INFORME DE FISCALIZACIÓN AMBIENTAL Fiscalización ambiental

DFZ-2021-1718-I-RCA
SEPTIEMBRE 2021

El presente documento da cuenta de los resultados de la actividad de fiscalización ambiental realizada por la Superintendencia del Medio Ambiente (SMA), a la Unidad Fiscalizable “Relleno Sanitario Camiña”, del titular I. Municipalidad de Camiña, localizado en Ruta A-45, kilómetro 40, comuna de Camiña, provincia de Tamarugal, Región de Tarapacá, en el marco de la ejecución del Programa de fiscalización de rellenos y vertederos del año 2021. La actividad de fiscalización fue ejecutada a través de examen de información.

Figura 3. Layout de la situación operacional actual (Fuente: Detalle de Plano “Levantamiento relleno sanitario comuna de Camiña”. I. Municipalidad de Camiña, septiembre 2021)

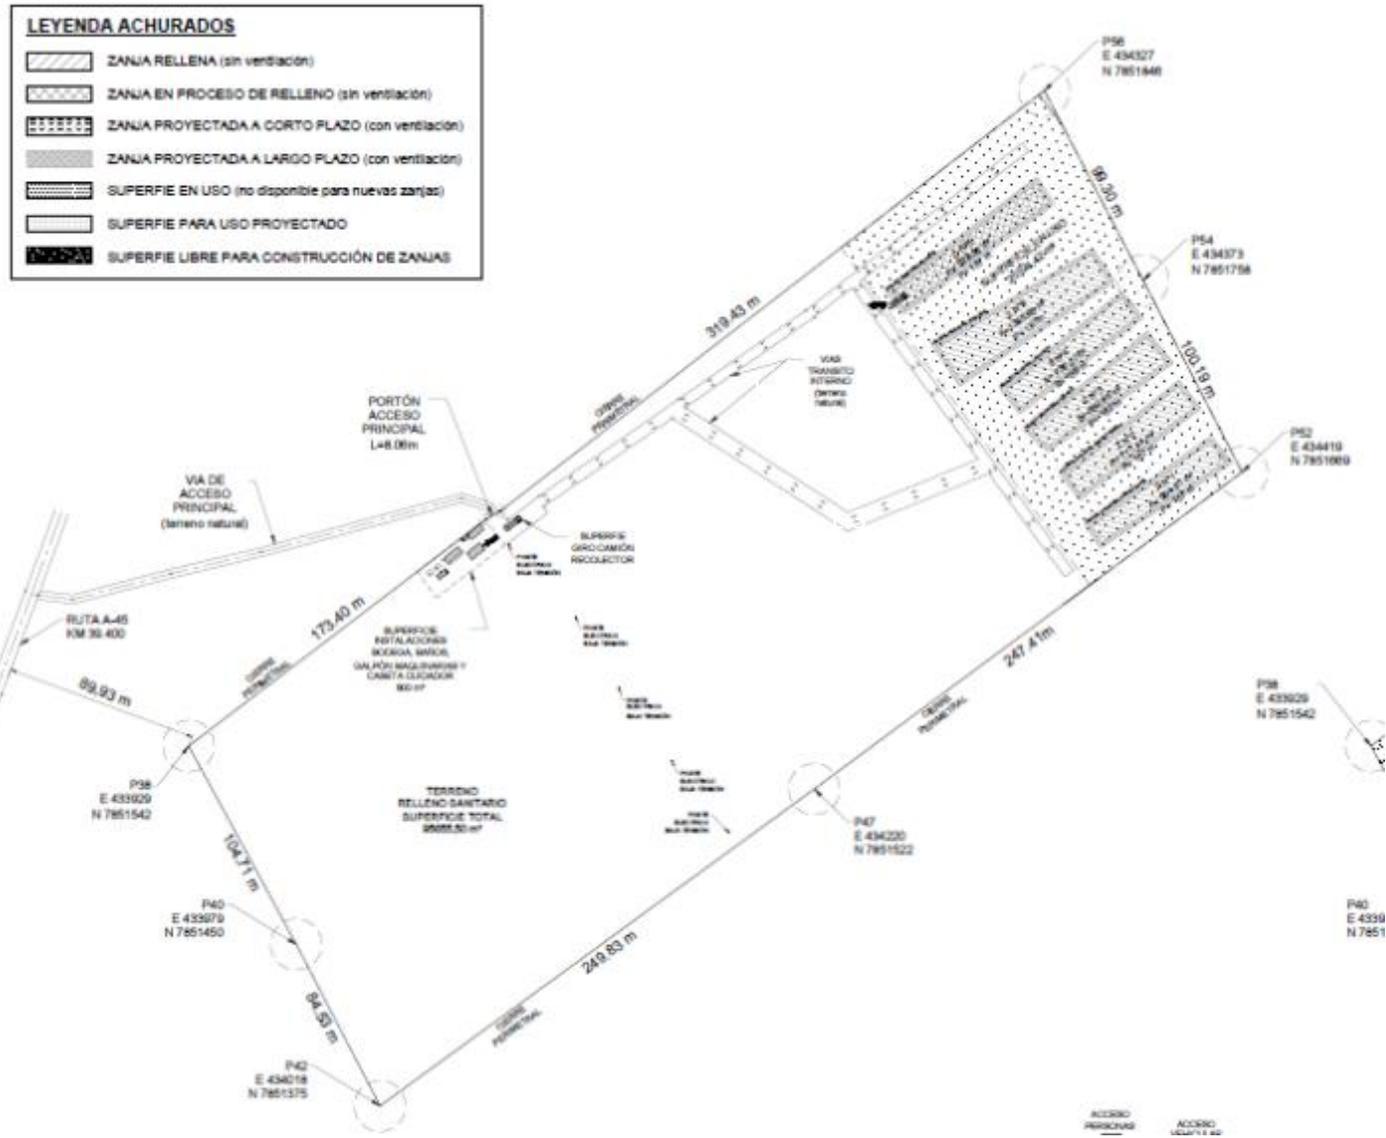
De acuerdo a lo presentado en detalle de plano (Figura 5) se observa que la fecha de elaboración del presente informe, se encuentran ejecutadas las 6 zanjas descritas, las cuales se ubican hacia el deslinde oriente del relleno sanitario. De estas, 5 zanjas se encuentran ejecutadas en dimensiones *“más bien irregular”*, dado esto, quedaría una capacidad disponible de 10 zanjas con un total de 8.400m³ disponibles. Sin embargo, no se puede determinar la capacidad utilizada real con los antecedentes disponibles por el titular puesto que no presentó las dimensiones de las zanjas cerradas y la forma de cálculo de recepción de residuos no es precisa, según lo descrito en hecho N°1.

De acuerdo a los antecedentes presentados por el titular, se puede observar que se han construido 6 zanjas en el terreno natural, de las cuales en 5 zanjas la construcción se llevó a cabo utilizando dimensiones distintas a las aprobadas ambientalmente, y el titular no pudo establecer sus características y dimensiones. Puesto que el titular no informó las medidas de aquellas zanjas de dimensión irregular no es posible determinar con certeza la cantidad de residuos dispuestos en el relleno sanitario.

Figura 5.

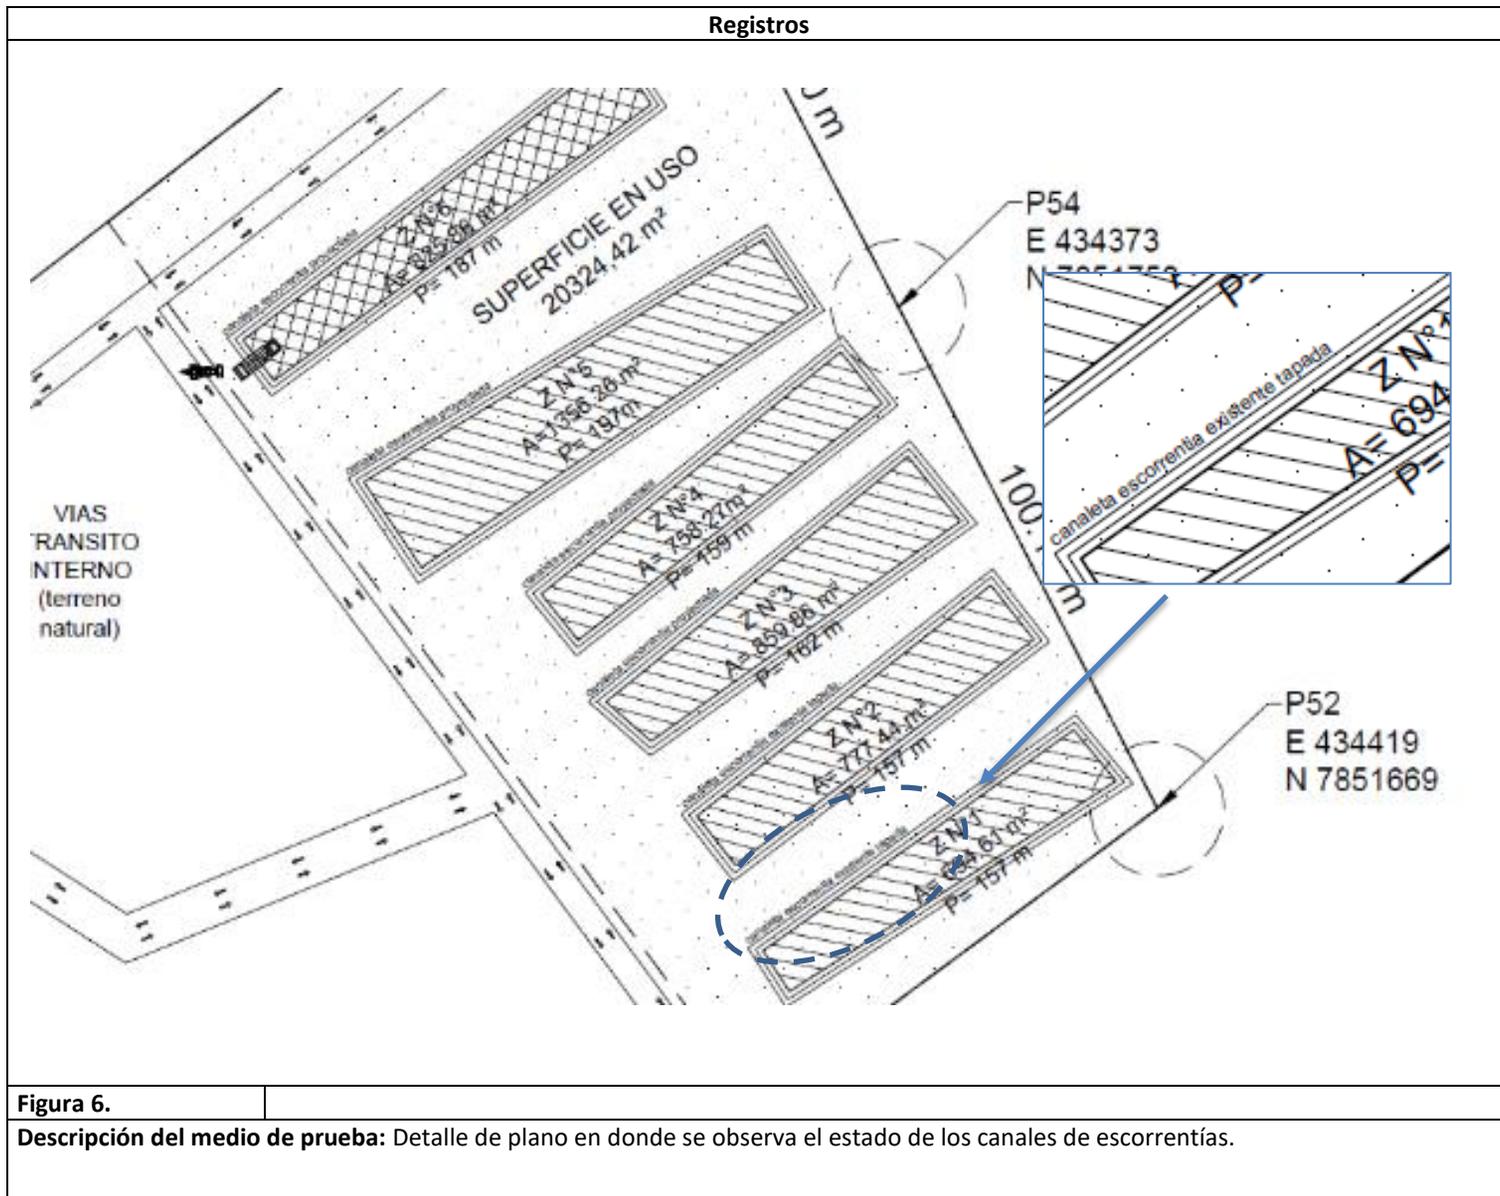
a. De acuerdo al examen de información, es posible determinar que: Titular informó en Informe técnico que en el caso de las Zanjas N°1 y N°2 se ejecutaron canales perimetrales de escorrentías en el momento de su cierre, sin embargo, en la actualidad dichos canales se encuentran tapados. Revisado el plano entregado por el titular se puede observar que en la actualidad los canales de las zanjas N°1 y N°2 se encuentran tapados, y se encuentra proyectado la ejecución de los canales de las zanjas N°3 a N°6, sin indicar un plazo para ello (Figura 6) Según lo informado por el titular es posible concluir que, a la fecha del presente informe, no cumple con la ejecución de canales de escorrentías.
